**Forum mondial de l'harmonisation
des Règlements concernant les véhicules****194^e session**

Accord de 1958 :**Examen de projets d'amendements à des Règlements ONU
existants soumis par le GRSG****Proposition de complément 2 à la série 02 d'amendements
au Règlement ONU n° 110 (Véhicules alimentés au GNC
ou au GNL)****Communication du Groupe de travail des dispositions générales
de sécurité***

Exemple 1

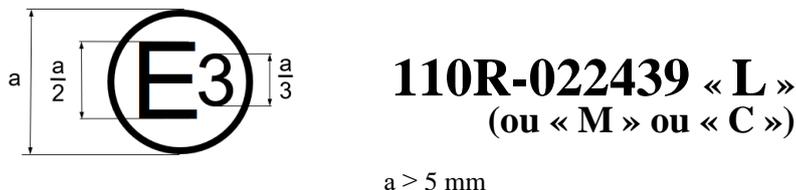
Annexe 2A, lire :

La marque d'homologation ci-dessus, apposée sur un organe GNC ou GNL, indique que cet organe a été homologué en Italie (E 3), au titre du Règlement ONU n° 110, sous le numéro d'homologation 022439. Les deux premiers chiffres de ce numéro indiquent que l'homologation a été délivrée conformément aux dispositions du Règlement ONU n° 110 tel que modifié par la série 02 d'amendements.

Exemple 2

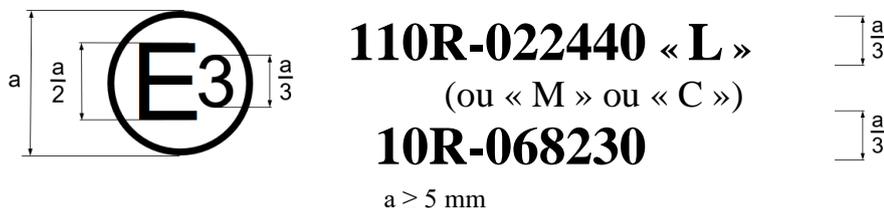
La marque d'homologation ci-dessus, apposée sur un organe GNC ou GNL, indique que cet organe a été homologué en Italie (E 3), au titre du Règlement ONU n° 110, sous le numéro d'homologation 022440, et au titre du Règlement ONU n° 10, sous le numéro d'homologation 068230. Les deux premiers chiffres du premier numéro indiquent que l'homologation a été délivrée conformément aux dispositions du Règlement ONU n° 110 tel que modifié par la série 02 d'amendements.

Les deux premiers chiffres du second numéro indiquent que l'homologation a été délivrée conformément aux dispositions du Règlement ONU n° 10 tel que modifié par la série 06 d'amendements. ».

- « 7.4.3 Si l'organe est conforme à un type d'organe homologué au titre d'un ou de plusieurs autres Règlements ONU, et si les différentes homologations ont été délivrées par le même pays, il n'est pas nécessaire de répéter le symbole prescrit au paragraphe 7.4.1 pour le pays en question ; en pareil cas, les numéros de Règlement et d'homologation ainsi que les symboles additionnels de tous les Règlements pour lesquels l'homologation a été accordée par le même pays doivent être inscrits les uns au-dessous des autres à droite du symbole prescrit au paragraphe 7.4.1. ».
